使用說明書的內容變更通知

HS9Z-FL5 型 框用背面手動解鎖按鈕元件

HS5 系列用框用背面手動解鎖按鈕元件
型號以 HS9Z-FL5 開始的所有機種

3. 變更安裝孔加工圖

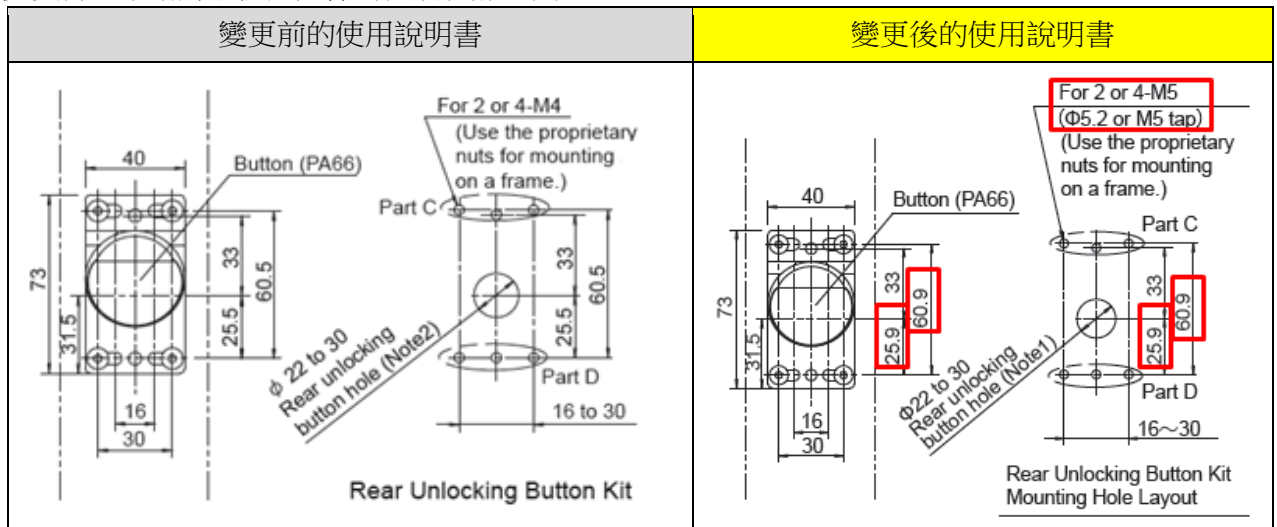
- 變更背面手動解鎖按鈕元件的安裝孔加工圖。

變更前的使用說明書	變更後的使用說明書						
<p>Drilling Rear Unlocking Button Hole on the Mounting Plate (Note 2) (HS9Z-SP51: Sold separately)</p>

<補充>已經使用 M4 螺絲的話，推薦使用 M5 螺絲或在 M4 螺絲加裝平墊圈後再使用。

<table><tr> <th colspan="2">X,Y[mm]</th> </tr><tr> <td>HS5E-□L/HS5E-K□L</td> <td>X=13.4 ,Y=(64.1)</td> </tr><tr> <td>HS5L-□L</td> <td>X= 9.0 ,Y=(59.7)</td> </tr></table>
